DG Flugzeugbau GmbH **Arbeitsanweisung Nr. 3 zur TM1000/12**

Einbau einer eine zusätzliche Abstützung 5St122

Ausgabe a: Korrektur Pkt. 12. 28.01.2008

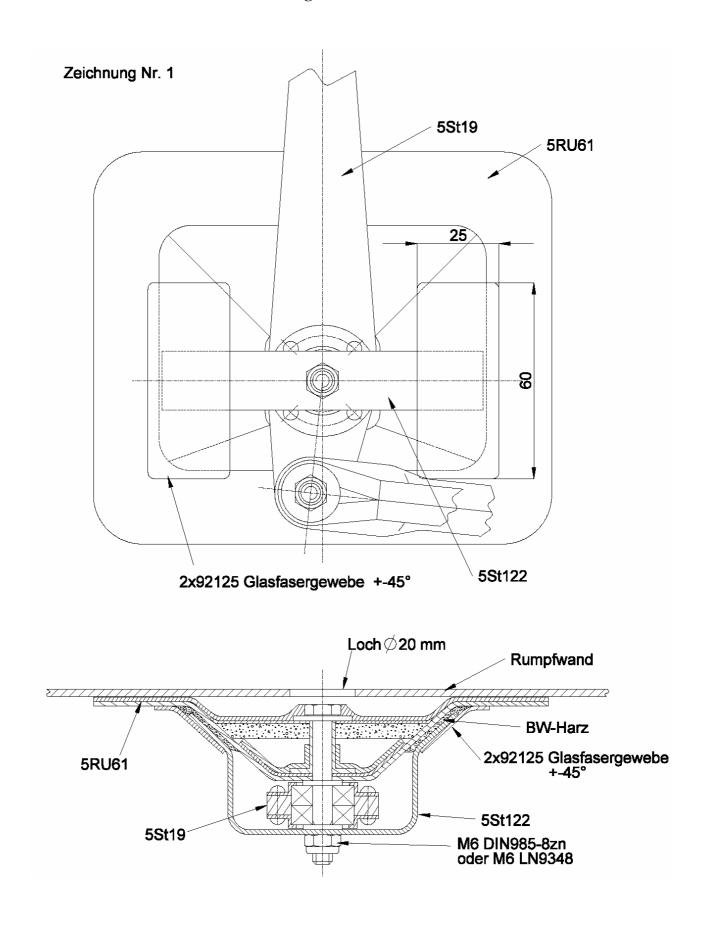
- 3. Den Umlenkhebel 5St19 anhand von Diagramm 1 WHB identifizieren und ausbauen.
- 4. Am Lagerbock 5RU61 die Verklebeflächen für Teil 5St122 gemäß Zeichnung 1 mit Schleifpapier Körnung 120 aufrauen.

- 5. Die Auflagen der Abstützung 5St122 auf beiden Seiten mit Schleifpapier Körnung 120 aufrauen.
- 6. Die Abstützung gemäß Zeichnung 1 probeweise montieren. Die Abstützung so drehen, dass bei vollen Höhensteuerausschlägen die Luft zwischen dem Umlenkhebel und der Abstützung bei voll Ziehen und voll Drücken gleich groß ist. Diese Stellung auf dem Lagerbock markieren und die Abstützung wieder ausbauen.

- 8. Die Abstützung gemäß Zeichnung 1 in der markierten Stellung einbauen. Die Auflagen müssen voll mit BW-Harz unterfüttert sein.
- 9. Die Auflagen mit Glasgewebe 2x92125 ±45° je 25x50mm groß auf dem Bock 5RU61 festlegen.
